**BT 0712**  
**23.08.2000**

Assunto: **Posicionamento da Válvula Limitadora de Pressão**  
Modelos: **BFF76A, BFF76B, BFF76C, BFW76A, BFW76B, BFY76A, BFY76B, BFF56A, BFF56B, BFF56C, BFW50A, BFW50B, BFY50A, BFY50B, BFJ50A, BFG56A, BFG76A, BFH76A, BFH76B, BFZ76A, BFZ76B, BFH56A, BFH56B, BFZ56A, BFZ56B, BFD76A, BFE76X, BFC76A, BFX76X**  
**KFG76A, KFG76B, KFG56A, KFG56B**  
Marcas: **Brastemp e Kitchens**

Respiro da Válvula Limitadora de Pressão direcionado para **cima**

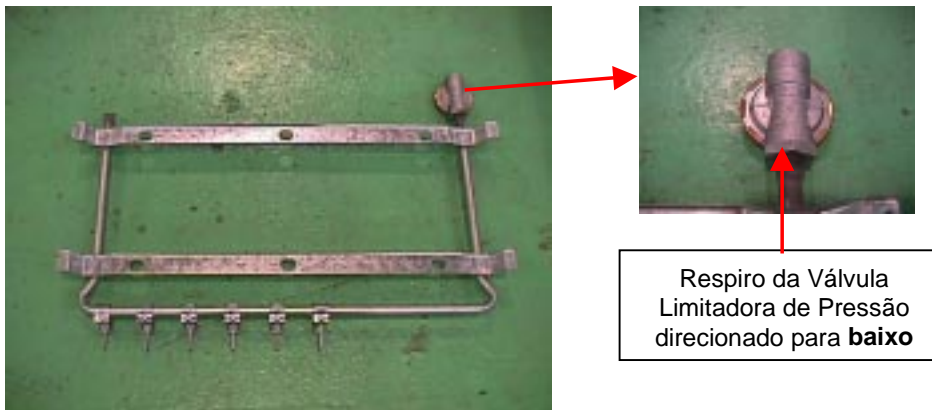
Informamos que os fogões das marcas **BRASTEMP** e **KITCHENS** com **GRILL**, fabricados a partir da **segunda quinzena de agosto**, estão sendo produzidos com novo posicionamento da Válvula Limitadora de Pressão, que passa a ser montada com o respiro direcionado para baixo.

Anteriormente, a Válvula Limitadora de Pressão era montada com o respiro direcionado para cima (conforme foto abaixo). Detectamos em campo que esse tipo de montagem possibilitava o entupimento do respiro e o travamento da válvula.

Para evitar entupimento do Respiro da Válvula, estamos girando a mesma em 180° para ele fique direcionado para baixo (conforme foto abaixo).

**Na Transformação de Gás para GN ou GR a Válvula Limitadora de Pressão deve ficar com o respiro para baixo.**
